**Exploitation d'une plate-forme de stockage, de maintenance, de  
déconstruction et de peinture d'aéronefs  
déposé par la société TARMAC**

**Commune d'Azereix (65)**

**Avis de l'autorité environnementale  
sur le dossier présentant le projet et comprenant l'étude d'impact  
(articles L122-1 et suivants du Code de l'environnement)**

MEMOIRE EN REPONSE A L'AVIS  
EMIS PAR L'AUTORITE  
ENVIRONNEMENTALE LE  
9 SEPTEMBRE 2019

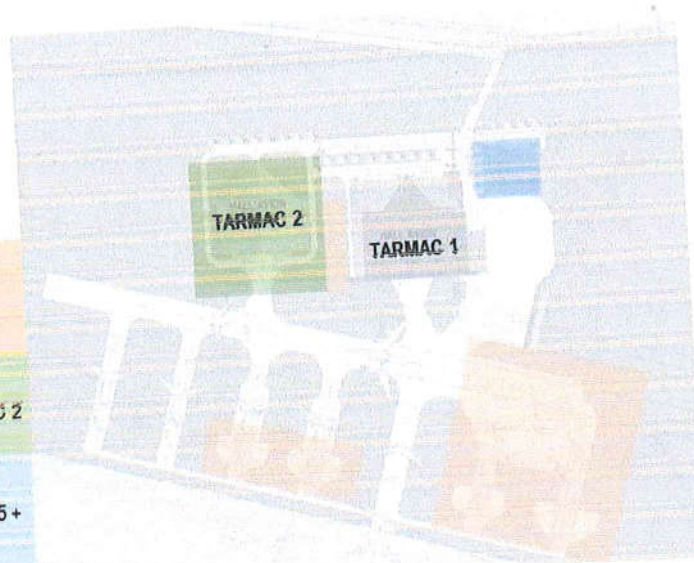
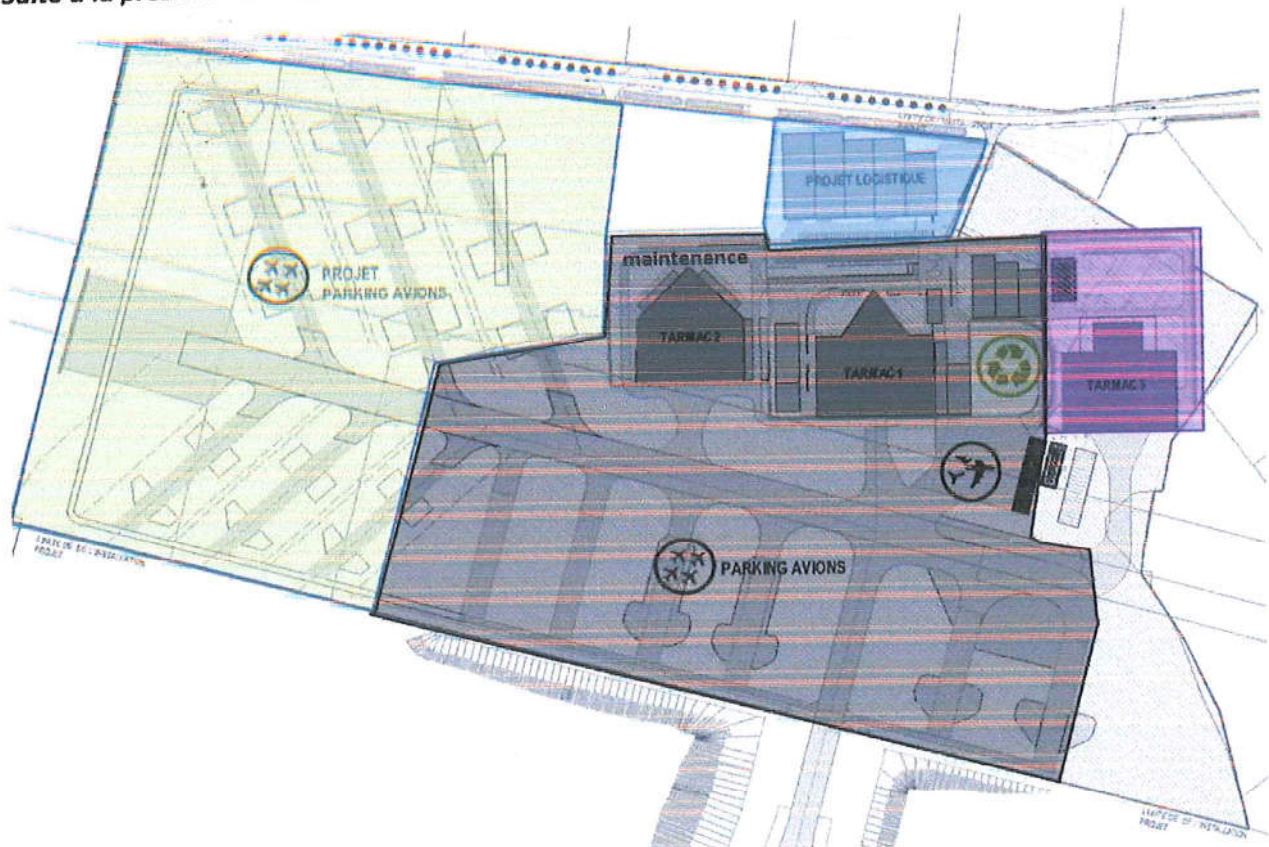
• Demande de précision sur la chronologie de construction des bâtiments sur le site

**Avant le présent dossier :**

12/06/2007 : Premier arrêté d'autorisation

10/04/2012 : mise à jour nomenclature + arrêté complémentaire pour parking avion et entrepôt 1300 m<sup>2</sup>

16 juin 2014 : arrêté complémentaire pour TARMAC 2 (activité de R&D)

13 avril 2015 : mise jour nomenclature du 1er juin 2015 + entrepôt 2293 m<sup>2</sup> (porter à connaissance)

**Suite à la présente demande**

Construction hangar de stockage (2018 - par société Louit)

Construction parking avion (2018 – construit par la ZAC Pyrenia)

Construction hall de maintenance selon APC du 10 aout 2017. Chantier interrompu en 2018, seuls les terrassements préparatoires ont été effectués
